# **Avis délibéré de l’Autorité environnementale sur l’aménagement de la porte de Gesvres – Autoroute A11 – périphérique nantais (44)**

**n°Ae : 2020-21**

Avis délibéré n° 2020-21 adopté lors de la séance du 8 juillet 2020

Figure 6 : Conditions de circulation aux heures de pointe du matin (en haut) et du soir (en bas). Source : dossier

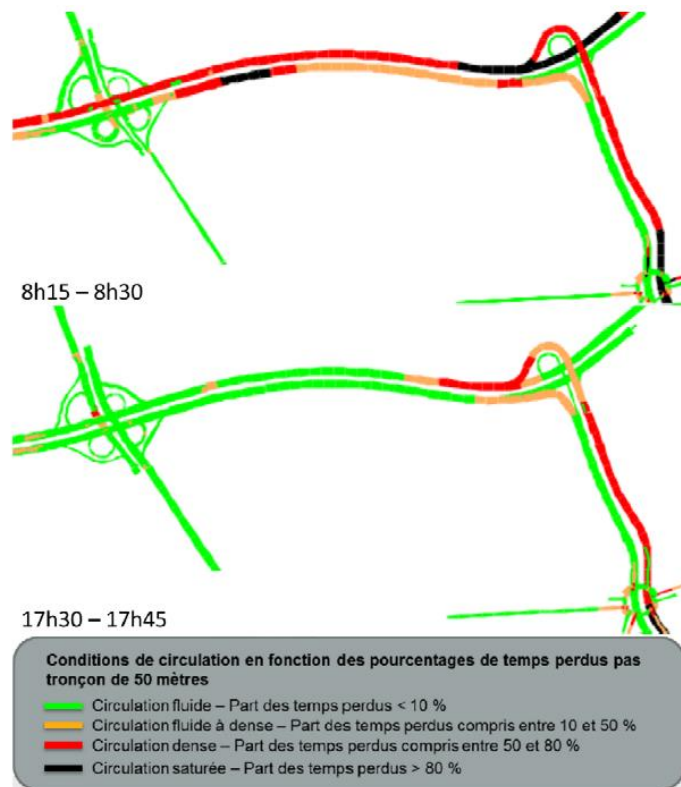
En heure de pointe, le trafic sur les bretelles entre le périphérique Nord et le périphérique Est dépasse la capacité des voies de circulation, ce qui semble devoir rester le cas après la mise en service de la phase 1 selon un complément transmis aux rapporteurs, actualisant l'étude de trafic. Cette modélisation pourrait être recalée en exploitant les comptages postérieurs à la prochaine mise en service de la phase 1.

***L'Ae recommande de présenter dans le dossier une mise à jour de la modélisation des trafics avant phase 1, afin d'en permettre la comparaison avec la situation constatée après sa mise en service et, au besoin, de recalculer la modélisation du trafic.***

Figure 7 : Les quatre variantes soumises à la concertation. Source : dossier

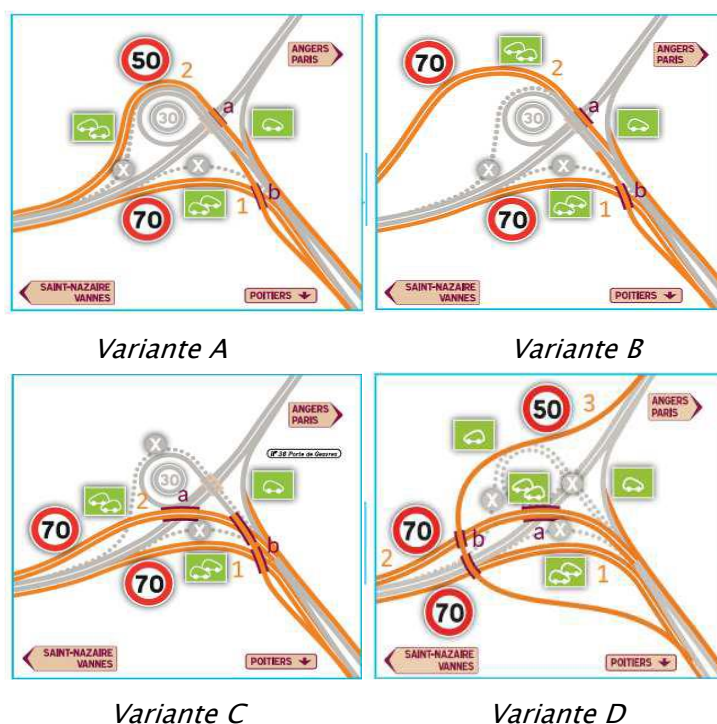
En tenant compte du bilan de la concertation, Cofiroute a décidé d'approfondir l'analyse des variantes C et D, et d'examiner les possibilités de tracés intermédiaires. Cette comparaison porte en particulier sur des critères environnementaux. À l'issue de cette analyse, Cofiroute a opté pour une solution optimisée issue de la variante D, alors que la variante C présente des incidences

environnementales moindres du fait de son emprise plus réduite sur les boisements et les zones humides. Le public privilégie les variantes C et D, sans écart discriminant entre les deux.

Le maître d'ouvrage affiche une nette préférence pour la variante D, à la fois en termes de phasage de travaux, de confort de conduite et de sécurité sur la branche A11 (Paris) vers le périphérique Est.

Le dossier évoque également une variante E étudiée à la demande des collectivités locales et présentée comme donnant la priorité au périphérique sur l'autoroute A11 en termes de géométrie et de conception technique des ouvrages. Abandonnée pour des raisons d'emprise, d'impacts et de phasage de travaux, il est difficile de l'apprécier faute de schéma de principe et d'autres explications.

Il a également été précisé aux rapporteurs que l'hypothèse de la suppression définitive de la branche A11 vers le périphérique Est n'a pas été approfondie, compte tenu du trafic supporté (6 000 véh. /jour) et des difficultés déjà identifiées de rabattement du trafic pendant les travaux.

Enfin, la variante intéressante de l'enfouissement de la ligne haute tension réaménagée au-dessus du nouvel échangeur n'a pas été étudiée avec RTE.

Ces derniers points mériteraient d'être explicités dans le dossier.

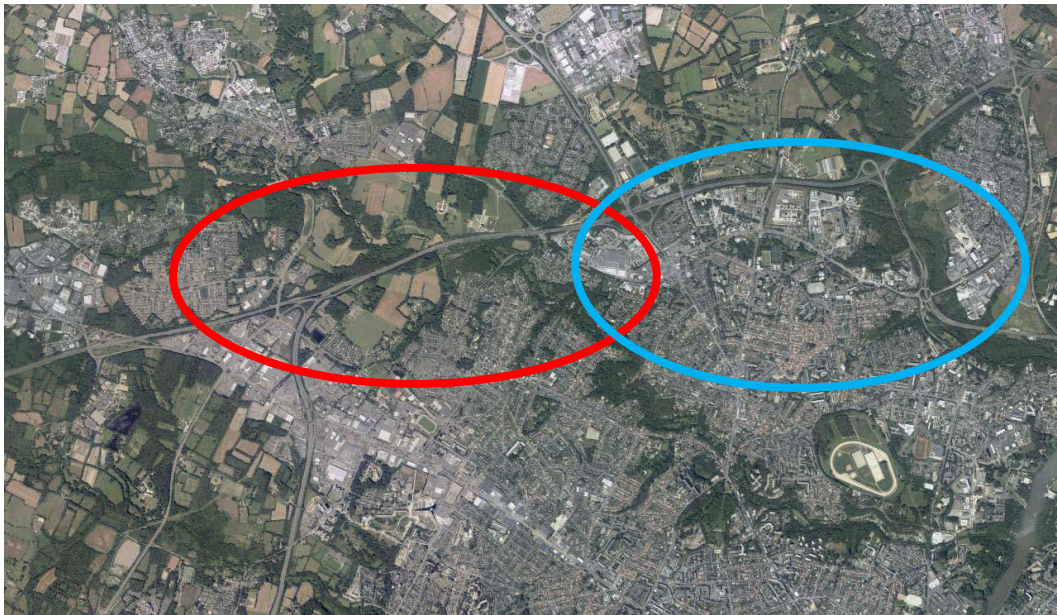
De façon biaisée, il cite une phrase de la circulaire n°97-110 du 12 décembre 1997 relative à la prise en compte du bruit dans la construction de routes nouvelles ou l'aménagement de routes existantes du réseau national (« *La contribution*

Par conséquent, les dossiers de la phase 1 et de la phase 2 ne concluent à la nécessité de mesures de protection que pour quelques bâtiments le long de chaque tronçon, alors que le projet global se traduit par des augmentations importantes des niveaux de bruit sur des bâtiments qui connaissent déjà des niveaux élevés – certains étant même des points noirs de bruit – sans même intégrer les effets de l'ensemble du projet (phase 1 + phase 2).
